Casco beoordeling

Aanvraag casco gemeente Dinkelland

Auteur: Annemarie Kamerling, Martin Degen
Versie: Definitief
Rapportnummer: LG-2015-06 / DNK-015
Datum: 30-04-2015

Vanwege de geplande aanleg van een spoorviaduct langs de Vliegveldstraat te Deurningen zal een deel van de beplanting langs de weg verwijderd moeten worden. Deze beplanting is onderdeel van het casco. Deze rapportage geeft een beschrijving van de onafhankelijke landschappelijke beoordeling van deze aanvraag.¹ Daarnaast is als aanvulling op de casco beoordeling een beplantingsadvies toegevoegd.

Figuur 1 Casco aanvraag ↓

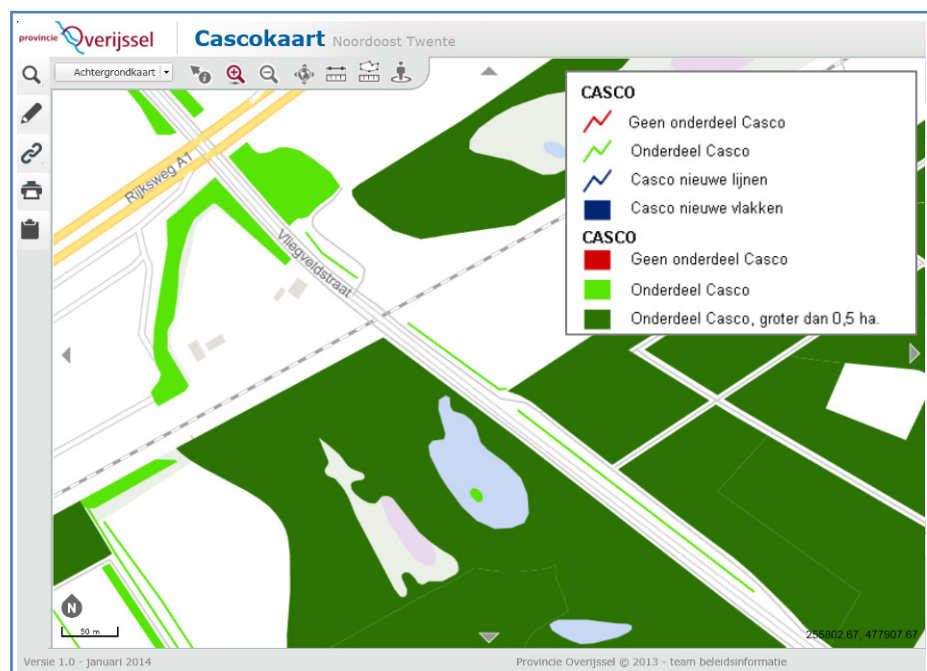
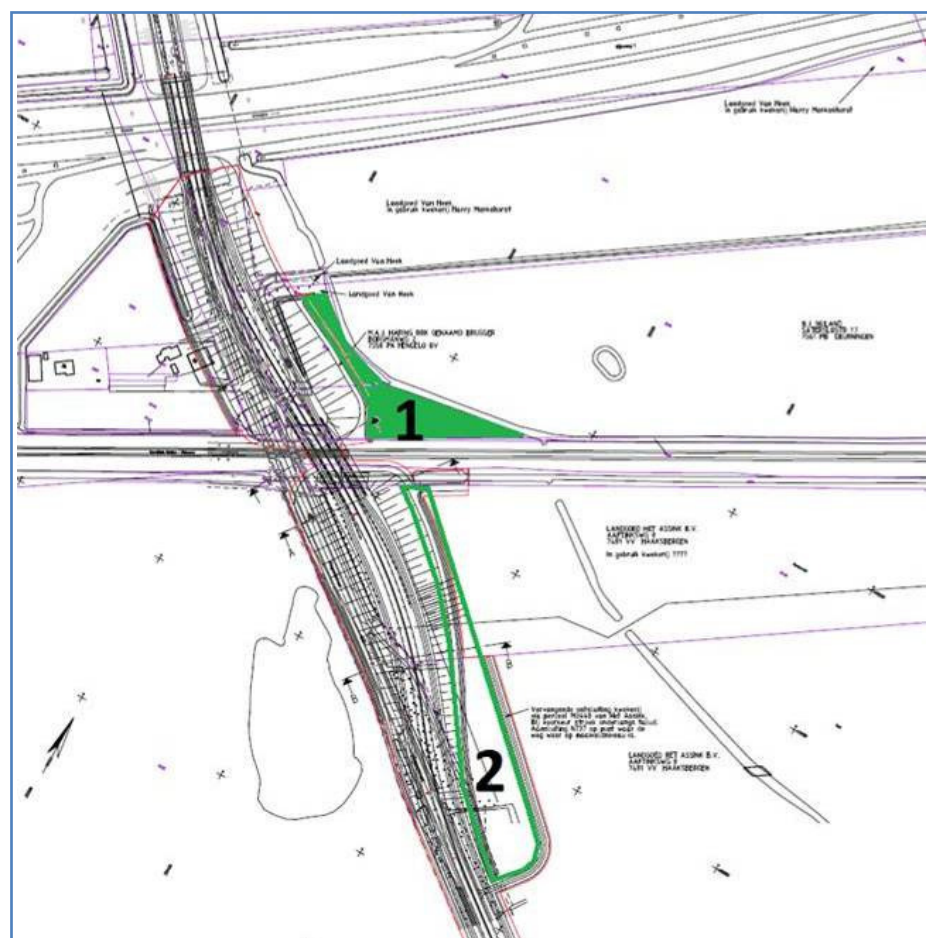
Op de kaarten in Figuur 1 is de ligging van de verschillende elementen te zien, die voor de aanleg van het spoorviaduct moeten wijken. Element 1 betreft een bosperceel, element 2 betreft een houtsingel/struweel. Elementen 1 en 2 worden in het kader van de EHS gecompenseerd, dit is afgestemd met provincie. Deze elementen worden dan ook niet meegenomen in deze casco aanvraag. Element 3 is een bomenrij, element 4 is een houtsingel en element 5 betreft een houtsingel. Element 5 lijkt vanaf kaart mogelijk onderdeel te zijn van het naast gelegen bosperceel, maar in het veld blijkt dit element duidelijk later aangeplant te zijn bij de aanleg van de weg en het fietspad. De beplanting wijkt duidelijk af van het bosperceel en is dan ook vastgesteld als op zichzelf staande houtsingel.

De tweede kaart in Figuur 1 laat de cascokaart zien. Hierop is te zien dat elementen 3, 4 en 5 onderdeel zijn van het casco. De derde kaart laat zien welk voorstel is ingediend als compensatie voor de te verwijderen elementen.

Het compensatievoorstel is qua oppervlakte (4.000 m²) groot genoeg ter compensatie van de te verwijderen elementen. Geriefhoutbosjes bieden qua elementtype voldoende compensatie voor de bomenrij, maar niet voor de houtsingels, omdat deze hoger gewaardeerd worden dan geriefhoutbosjes. Het compensatievoorstel ligt direct naast de locaties waar elementen verwijderd zullen worden. Qua landschapstype is het compensatievoorstel akkoord.

Het compensatievoorstel (zie paragraaf 2.5) biedt qua oppervlakte voldoende compensatie voor de te verwijderen landschapselementen. Kwalitatief biedt het compensatievoorstel onvoldoende compensatie voor de te verwijderen elementen, omdat de aan te leggen geriefhoutbosjes een laagwaardig type landschapselement betreft dan de te verwijderen houtsingels. Binnen het casco beleid is vastgesteld dat enkel gecompenseerd kan worden door middel van een gelijkwaardig over hoogwaardiger landschapselement.

Landschap Overijssel adviseert positief ten opzichte van het verwijderen en compenseren van elementen uit onderstaande aanvragen, mits door compensatie de nieuwe situatie duidelijk winst oplevert ten opzichte van de huidige situatie.

- De ecologische gevolgen van de kap van de houtwal en de bomenrij binnen deze aanvraag mogen niet strijdig zijn met de ecologische wet- en regelgeving die van toepassing is (Flora- en Faunawet, EHS en Natuurbeschermingswet).
- Compensatieplannen mogen niet cumuleren met andere (compensatie)plannen van bijvoorbeeld het waterschap.
- Indien mogelijk worden de compensatie elementen onder een Groene Blauwe Diensten contract gebracht, zodat de instandhouding geborgd is.
